2ピースヘッドの仕様変更について

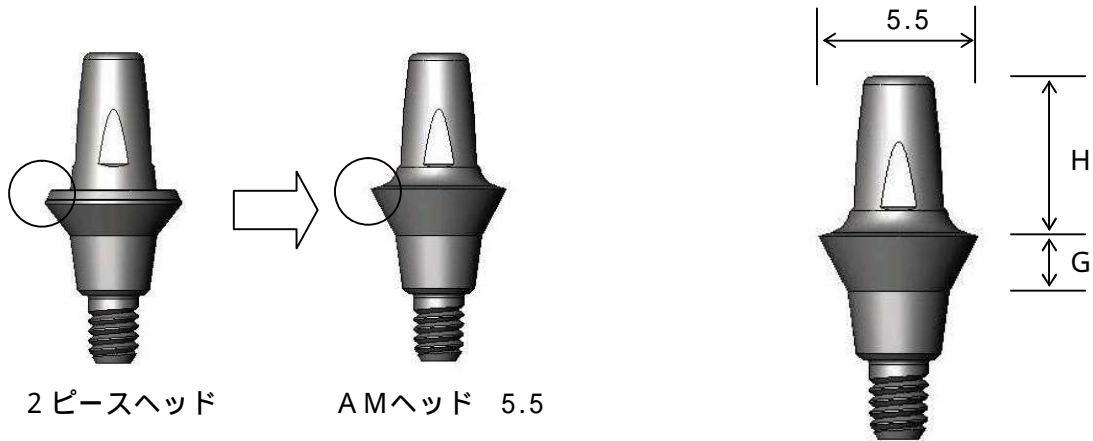
プラトンシステムでは、ユーザーの声を製品開発に反映させております。
 その一環として、2ピースヘッドのマージン部形状を、印象精度および模型上の再現性向上と、
 補綴物の適合性向上のため、ベベルドショルダーからシャンファーに変更致しました。

これにともない、製品名を「2ピースヘッド」から「AM (アットマントマージン) ヘッド 5.5」に変更し、あわせて商品コードを変更させていただきます。
 何卒ご理解賜りますようお願い申し上げます。
